**PAPILDOMAS SUSITARIMAS Nr. MS-**  
**PRIE 2024 M. LAPKRIČIO 18 D. STATYBOS RANGOS DARBŲ**  
**SUTARTIES NR. MS- 474**

**Objektas:** Mažeikių Ventos upės slėnio sutvarkymo statybos projektas I dalis.

### PASITARIMO DĖL PROJEKTO „MAŽEIKIŲ MIESTO VENTOS SLĖNIO SUTVARKYMO STATYBOS PROJEKTAS, NR. 15358-TP“ ĮGYVENDINIMO PROTOKOLAS NR. 1

# Dangų kontrolinis-geodezinis planas M 1:1000

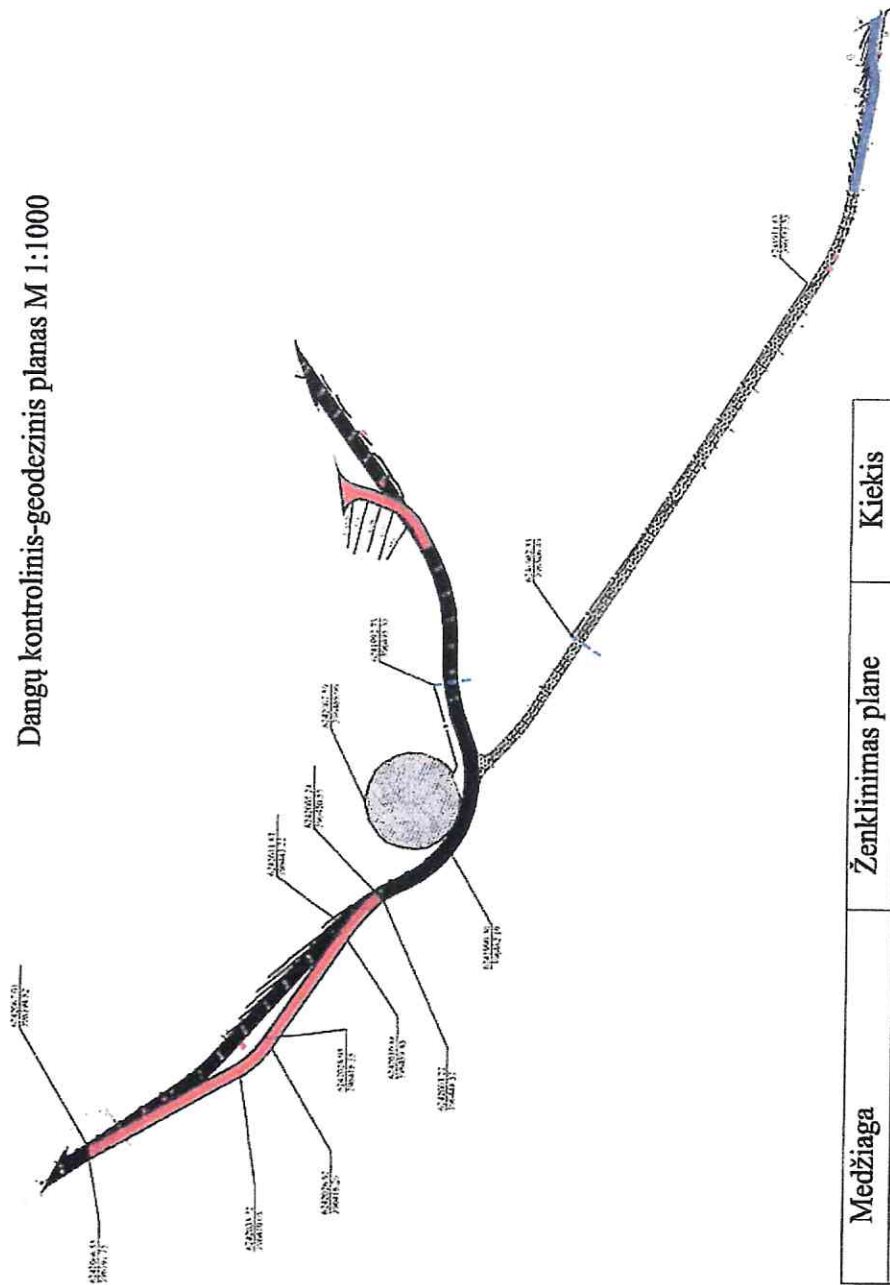
Atlikus trasų Nr. 16 ir Nr. 17 nužymėjimo darbus pastebėta, kad suprojektuotų trasų ribose auga dideli saugotini medžiai, nuotraukos pridedamos:

**NUTARTA:** Kadangi objektas patenka į Natura 2000 teritoriją ir siekiant išsaugoti vertingus bei saugotinus medžius pakeisti trasų Nr. 16 ir Nr. 17 ašį. Dėl esamo reljefo ir skirtingų aukščių, pakeitus trasų padėtis padidėjo atvežtinio grunto poreikis sankasos įrengimui, tačiau pasukus ir sutrumpinus tako Nr. 16 trasos ilgį sumažėjo betoninių trinkelio ir bortų įrengimo kiekis. Parengtas dangų kontrolinis-geodezinis planas (pridedamas) pagal kurį turi būti paskaičiuoti papildomi ir nevykdomi darbų kiekiai bei parengtos lokalinės sąmatos.

Atlikus nužymėjimo darbus pagal projektinius aukščius ir įvertinus situaciją po lietaus, pastebėta, kad aplink amfiteatrą driekiasi ir kaupiasi vanduo, tačiau techniniame projekte nėra numatytas vandens nuvedimas.

**NUTARTA:** Aplink amfiteatrą įrengti naują drenažinę liniją iš PVC Ø113/126 mm drenažo vamzdžių su geotekstilės filtru ir palei trasas Nr. 16 ir Nr. 17 perteklinį vandenį nuvesti į projekte numatytas pralaidas. Paskaičiuoti darbų padidėjimo kainą, įrašant į papildomų darbų lokalinę sąmatą.
